令和元年度 国道168号防災検討会（第2回）
説明資料
令和2年2月18日

（1）第1回検討会での意見について

1. 指摘事項と今回の検討結果の概要

■1号トンネル北側坑口(上猿飼地区)

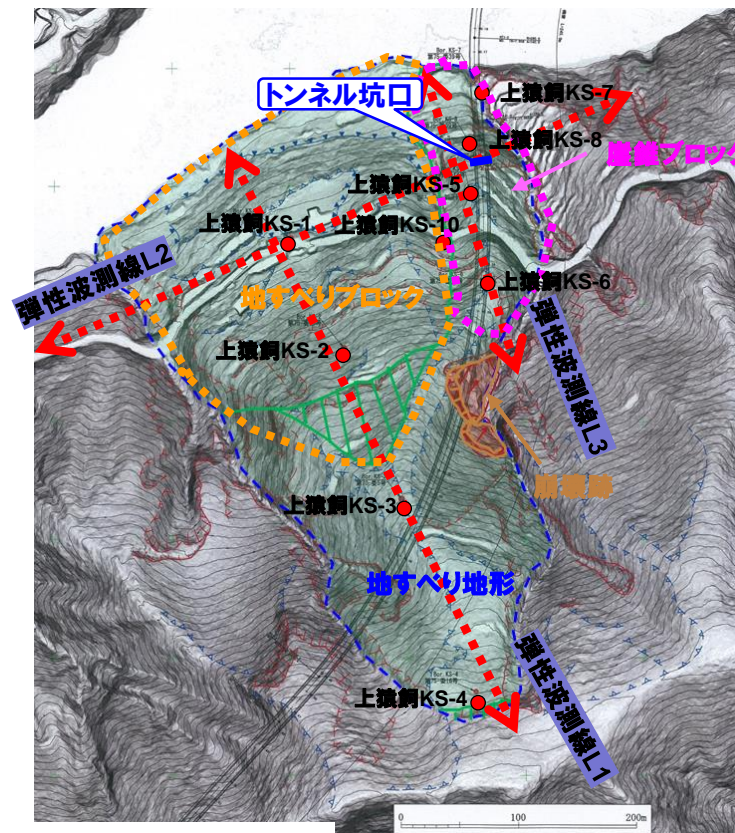
技術的課題		指摘事項	今回の検討結果	掲載頁	
災害リスク	1	用いている用語(テクニカルターム)を再整理した方が良い。	<p>「災害要因」:これまで「災害リスク」と表現していたが、災害の要因となり得る地形地質状況を整理したものであるため、「災害要因」に改めた。</p> <p>「災害リスク」:「災害要因」より発生が想定される事象を示した。</p> <p>「地形判読により抽出された災害要因」と「調査の進展により把握した地質状況から設定した災害要因」について、用語も含めて整理。また、ルート検討において配慮し今後の検討においても対応を考える必要がある災害要因を抽出整理した。</p>	p.3~10	
	2	桑畑地区現道接続部について、これまでの災害リスク抽出箇所と今回の抽出箇所の関係を分かりやすく整理した方が良い。			
	3	桑畑地区現道接続部について、調査の進展を踏まえて、対応を考える必要のある災害リスクと、考えなくともよい災害リスクに整理した方が良い。			
構造物	トンネル	4	3号トンネルと想定される地すべりとの位置関係を断面図に整理した方が良い。	トンネルと災害要因の位置関係について、深さ方向の位置関係を断面図に整理し、トンネルとの離隔が確保されていることを確認した。	p.11~13
		5	ボーリング結果等を活用し、深度に関する情報を断面図として整理した方が良い。特に岩盤クリープと緩み領域については、深さ方向の情報を整理しておく必要がある。		
		6	桑畑地区はなるべく切り土しないように、トンネル坑口を前に出すことを引き続き検討してほしい。	現道および本線橋A2橋台の床掘およびランプ部の切土計画がコントロールとなっている。2号トンネル終点側坑口および3号トンネル起点側坑口とも坑口付け位置を見直しすることで切土規模が縮小可能となることを確認した。	p.14~15
		7	2号トンネル終点側坑口について、岩盤クリープを除去するのか、斜面对策とするのかは、今後の詳細調査の結果を踏まえ、引き続き検討してもらいたい。	今後の詳細調査の結果を踏まえて、引き続き検討を行う。 (詳細調査の計画は資料-2に記載)	—

- ボーリング結果や現地踏査結果により、地すべり分布範囲を見直すとともに、地質状況から「地すべりブロック」と「崖錐ブロック」に区分した。
- 地すべりブロックを避けた尾根地形にルートを設定。
- ルート上の崖錐ブロックについては、対応を検討する必要がある。
